Akce: Expertní posouzení stávajícího stavu rozestavěného objektu
s ohledem na technickou a ekonomickou výhodnost dokončení stavby

Místo: K Dolům č.p. 216, Praha 4 – Modřany

TP- 052-017

Stupeň: **POSUDEK**

OBR: č.1 Navržený rozsah bourání zdiva v 1.NP dle /2/

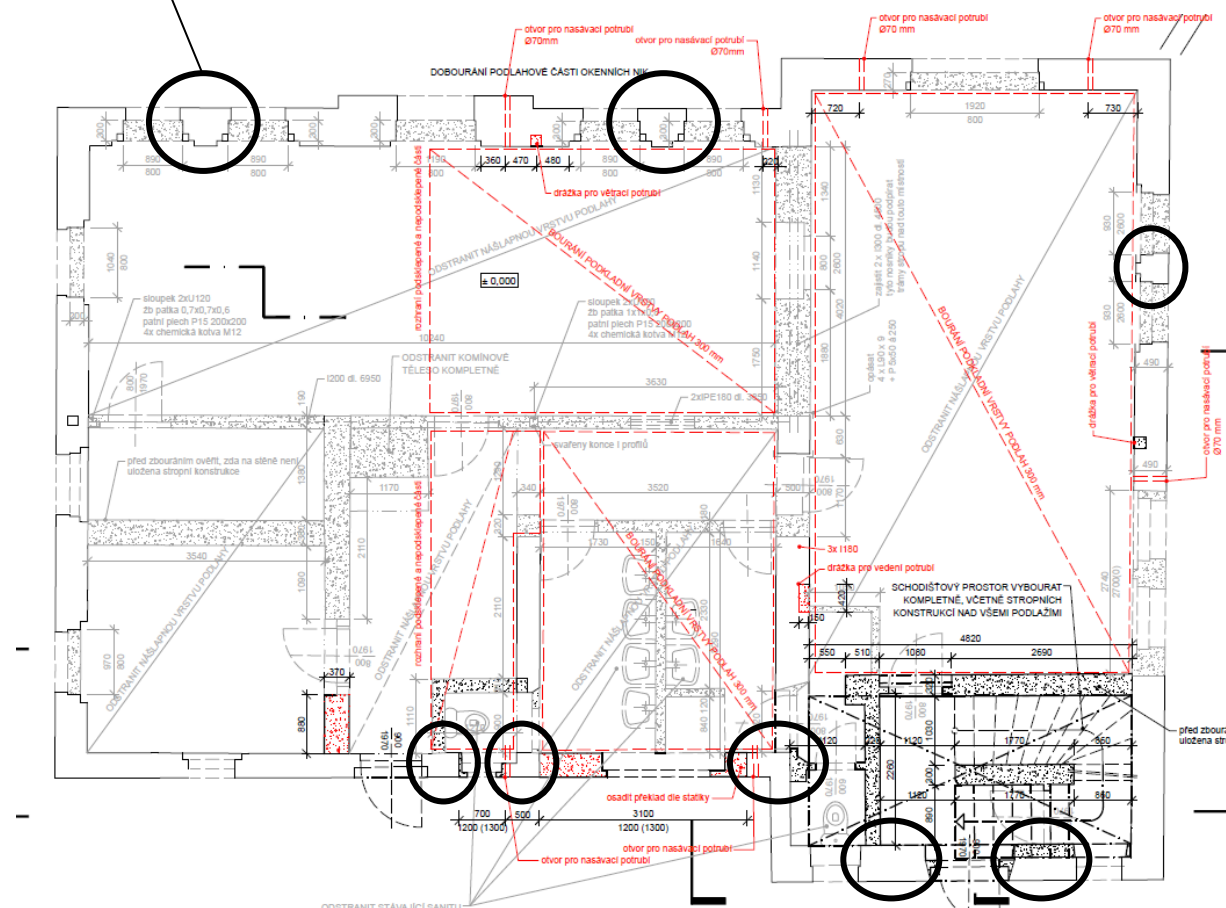
Navržený rozsah bourání nosného zdiva, a to jak vnitřního, tak i obvodového považují ze statického hlediska za nadměrný a nevyhovující. Domnívám se, že bude nutné ocelovými objímkami dodatečně zesílit i další zděné pilíře, které vzniknou vybouráním – předpokládaná místa nutného zesílení jsou vyznačena kroužkem do obr.č.1. Problematické mohou být i okraje zdiva po bourání.

Před pokračováním práce na rekonstrukci objektu by bylo nezbytně nutné statickým výpočtem prokázat dostatečnou únosnost jednotlivých pilířů, které vzniknou po vybourání zdiva v navrženém rozsahu a navrhnout jejich zesílení.

místa předpokládaného nutného přídatného zesílení zdiva
